**RESUELVE CONSULTA DE PERTINENCIA DE INGRESO AL SEIA DEL PROYECTO QUE INDICA**

**RESOLUCIÓN EXENTA N°** 0411 /2017

3. La carta GDC/2017/111, recepcionada con fecha 17 de agosto de 2017 en el Servicio de Evaluación Ambiental de la Región de Antofagasta (en adelante “SEA Antofagasta”), mediante la cual el señor Pablo Espinosa Aguirre, en representación de Engie energía Chile S.A. (en adelante el “Proponente”), consultan respecto de la pertinencia de ingreso al Sistema de Evaluación de Impacto Ambiental (en adelante “SEIA”) del proyecto **“Mejoras Operacionales Proyecto Infraestructura Energética Mejillones”** (en adelante el “Proyecto”).

Figura 1: Deslinde de las instalaciones Proyecto Original y Proyecto en Consulta de Pertinencia

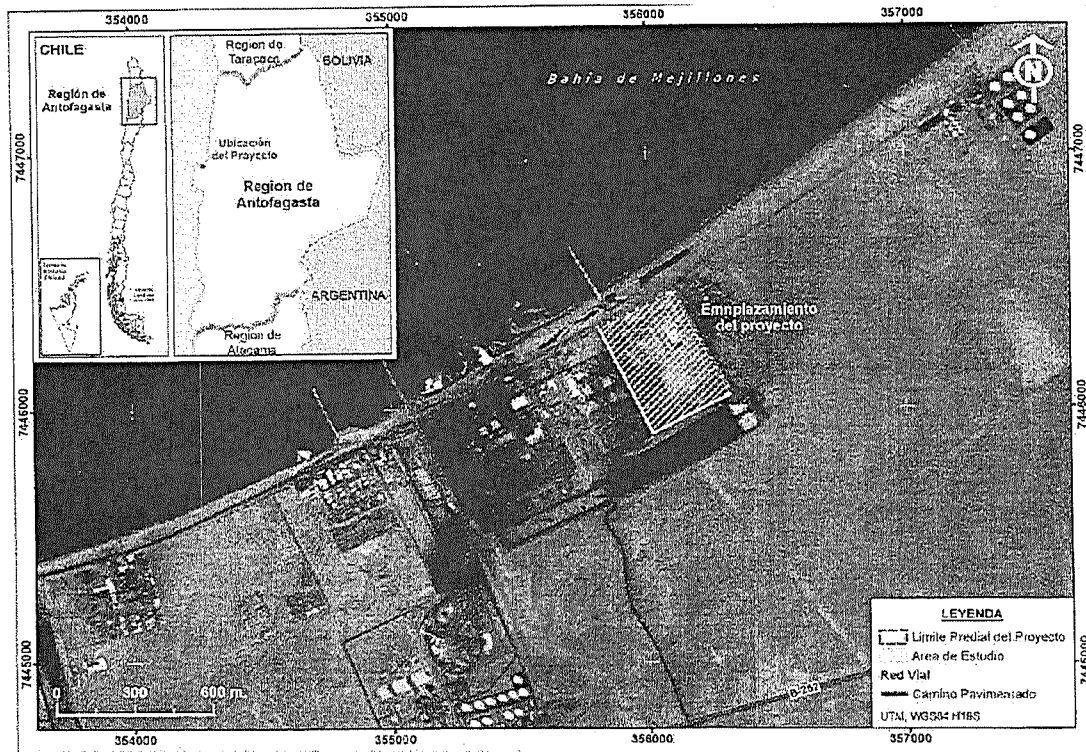
- e) El Proyecto se ubicará en una superficie aproximada de  $1.200 m^2$  al interior de las instalaciones del Proyecto Original, cuya superficie destinada a las Unidades de Generación corresponde a 11 ha. Mayores detalles de la ubicación del proyecto y de las obras que presentan adecuaciones en el Proyecto en Consulta ver Figuras N°1 y 2 del presente documento.

Figura 2: Localizaciones Consulta de Pertinencia

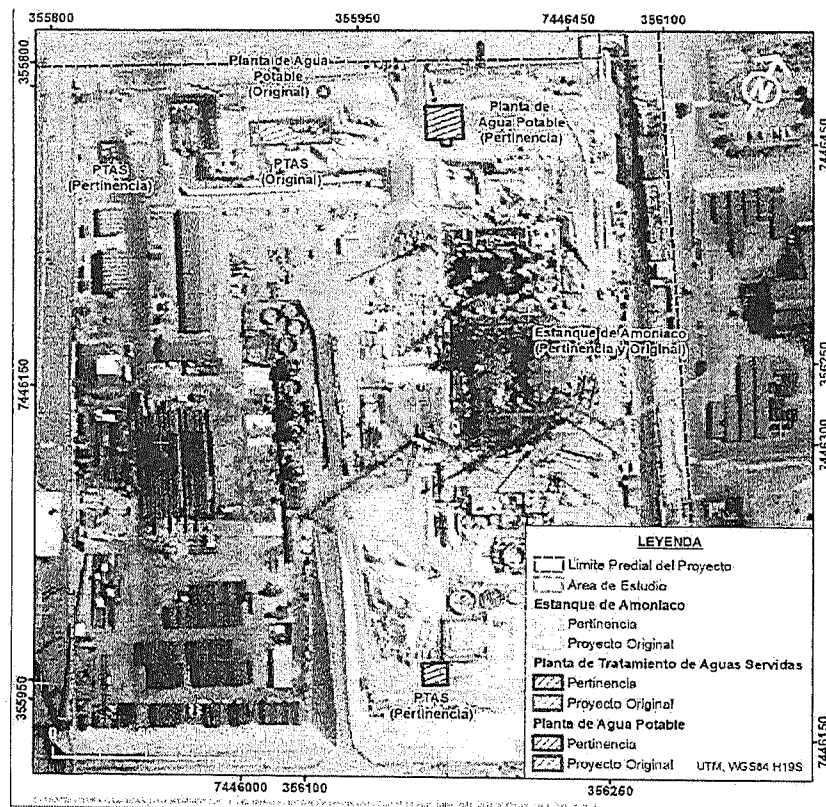
Junto con lo anterior, se realiza una precisión en la ubicación de las plantas PTAP y PTAS señalada en el Proyecto Original. En el caso de la PTAS, evaluadas en esta consulta de pertinencia, está asociado a que el personal se distribuye en dos zonas: muelle y unidades de generación, ver Figura N°2 del presente documento.
